改善箇所説明図

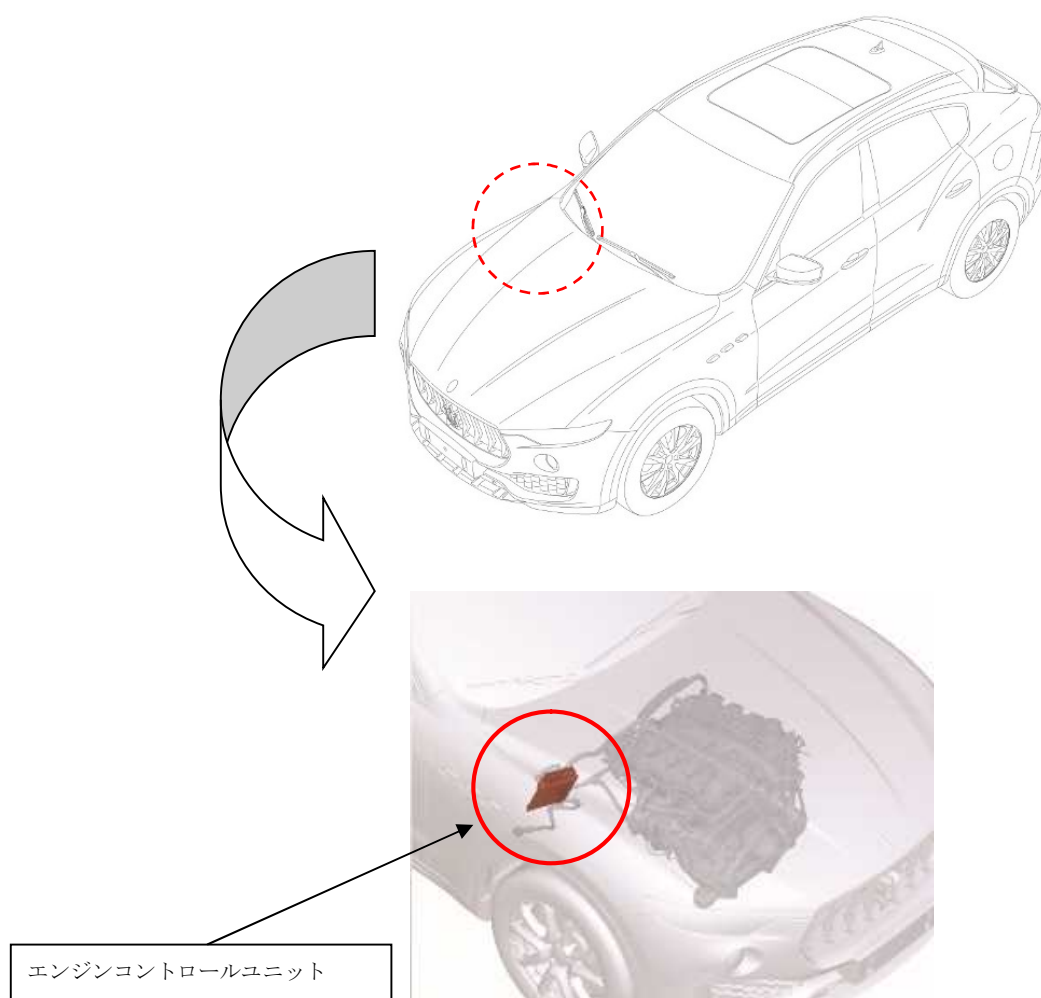
基準不適合箇所

エンジンコントロールユニットの制御プログラムが不適切なため、車両停止直前の車速域でブレーキをかけた際、エンジン回転数が過度に低下することがある。そのため、ギヤがニュートラルになり、最悪の場合、走行中エンジンが停止するおそれがある。

改善の内容

全車両、エンジンコントロールユニットの制御プログラムの変更をする。

識別：プログラムを書き換えたエンジンコントロールユニットへ黄色ペイントで5mmの円形の印をつける
